# COMUNE DI FERMO

"POTENZIAMENTO FINO ALLA POTENZIALITÀ DI 70.000 AE DEL DEPURATORE BASSO TENNA NEL COMUNE DI FERMO 1° STRALCIO + 2° STRALCIO"

"REALIZZAZIONE CONDOTTA PREMENTE DALL'IMPIANTO DI DEPURAZIONE LIDO DI FERMO ALL'IMPIANTO DI DEPURAZIONE BASSO TENNA, RELATIVI IMPIANTI DI SOLLEVAMENTO E DISMISSIONE DEL DEPURATORE LIDO"

**Verifica di assoggettabilità a VIA (art.8 L.R. 3/2012 - DGR 1600/2004 )  
Conferenza dei servizi del 29/06/2016**

Figura 1-20: Pozzo fanghi e pozzo schiume del primo lotto:

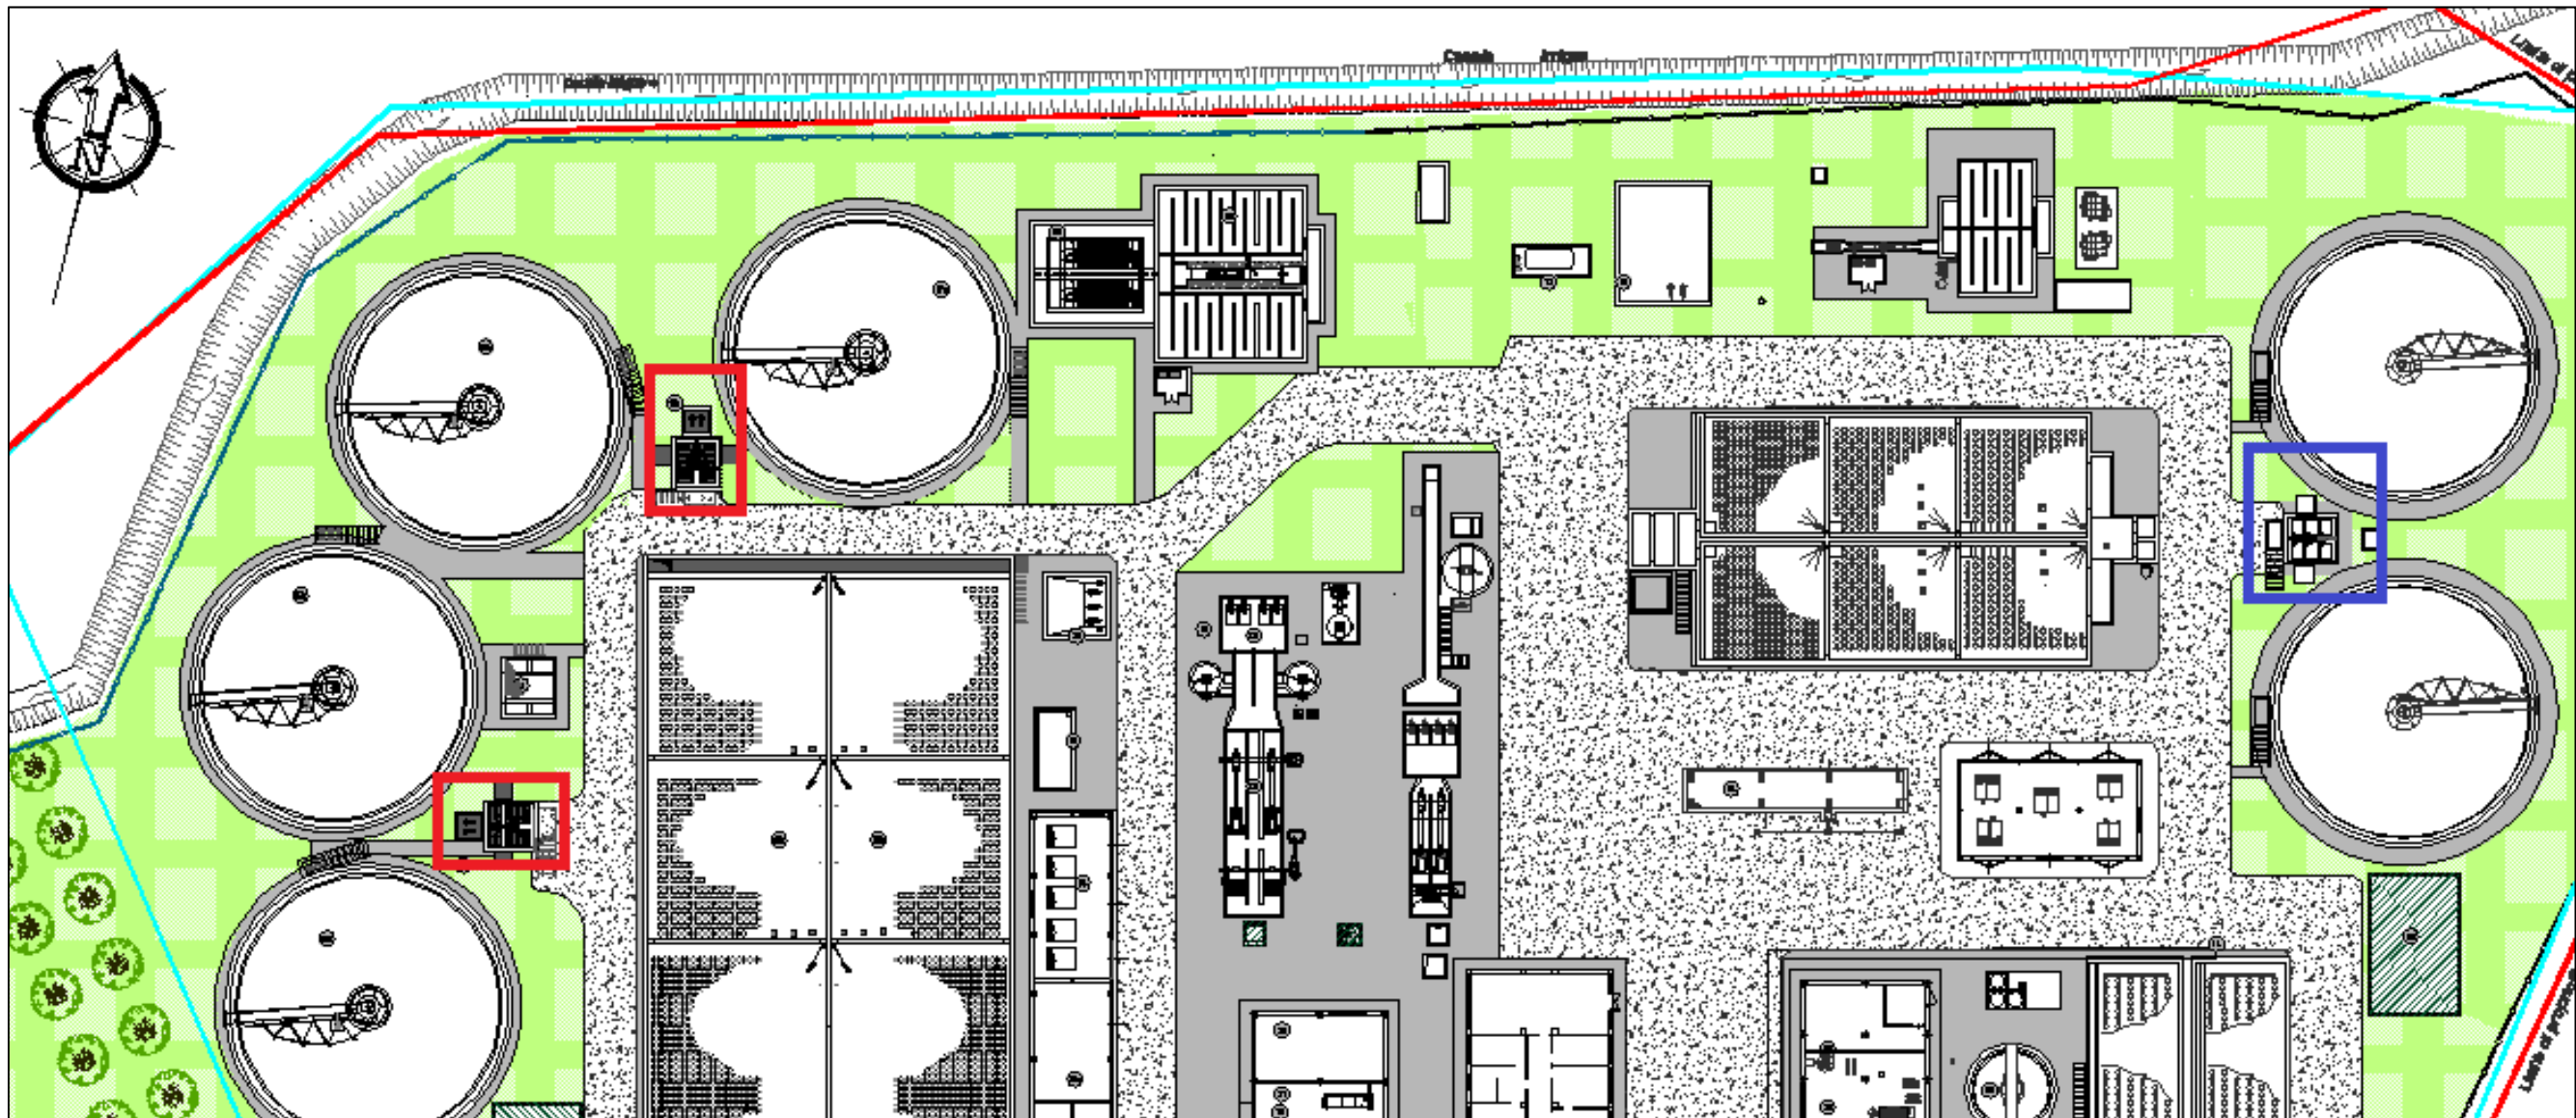
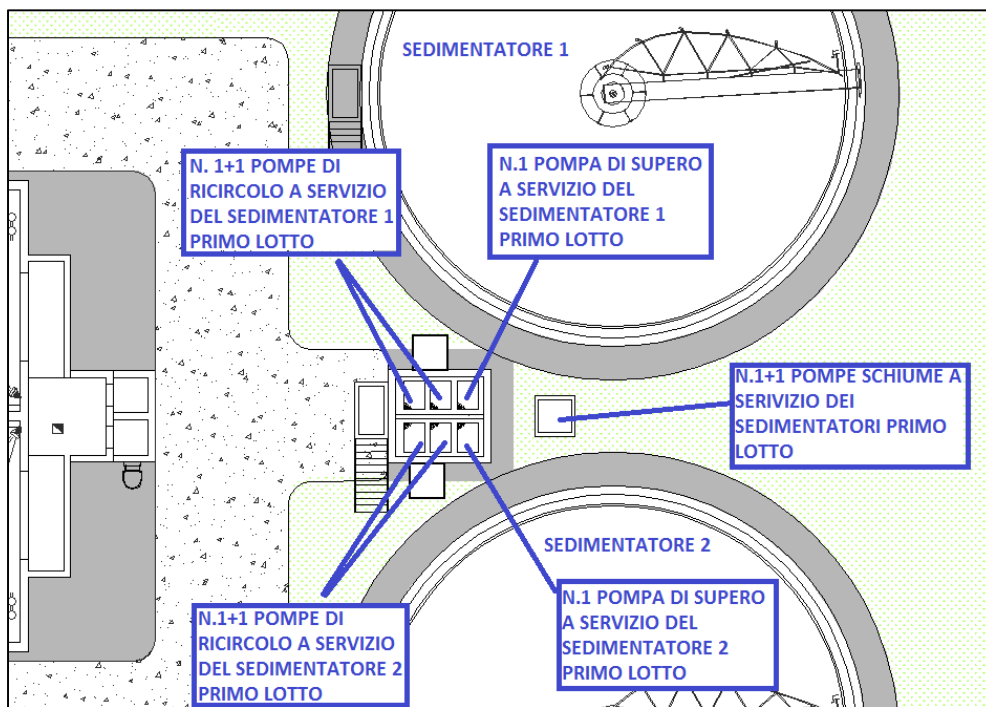
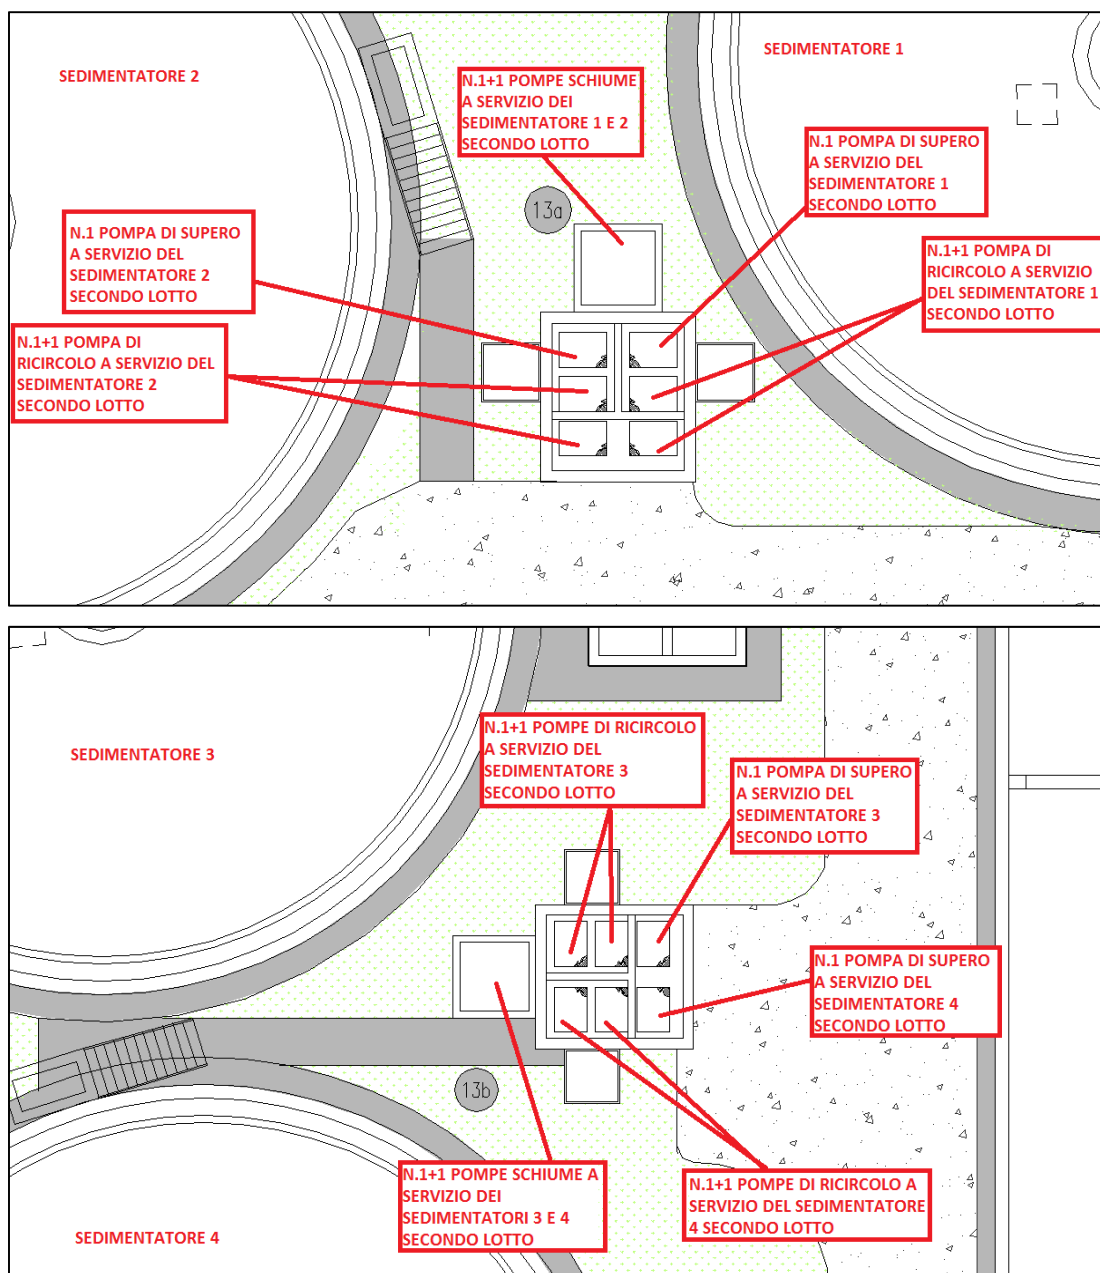
**Richiesta ARPAM:** *Descrizione ed ubicazione dei pozzi fanghi e dei pozzi schiume; aggiornamento delle planimetrie in relazione agli stessi; opere di mitigazione previste per impedire la formazione di cattivi odori provenienti da processi fermentativi nei pozzi in parola.*

Si faccia riferimento al seguente estratto della planimetria TAV2.04 "Planimetria generale stato di progetto" e al proseguo dell'elaborato per l'individuazione dei pozzi su descritti e delle elettromeccaniche ivi installate.

I pozzi avranno le seguenti caratteristiche:

<b>Voce</b>	<b>UdM</b>	<b>Valore</b>
N° pozzo fanghi	n.	1.0
N° comparti ciascun pozzo fanghi	n.	1.0
N° pompe riserva per comparto	n.	1.0
N pompe ricircolo per comparto di pozzo	n.	1.0
N pompe supero per comparto	n.	1
Dimensioni pozzo fanghi		
Lunghezza	m	3.6
Larghezza	m	3.6
Altezza	m	5.0
Volume	m3	64.8
N° pozzo schiume	n.	1.0
N° pompe riserva	n.	1.0
N pompe schiume	n.	1.0
Dimensioni pozzo fanghi		
Lunghezza	m	1.5
Larghezza	m	1.5
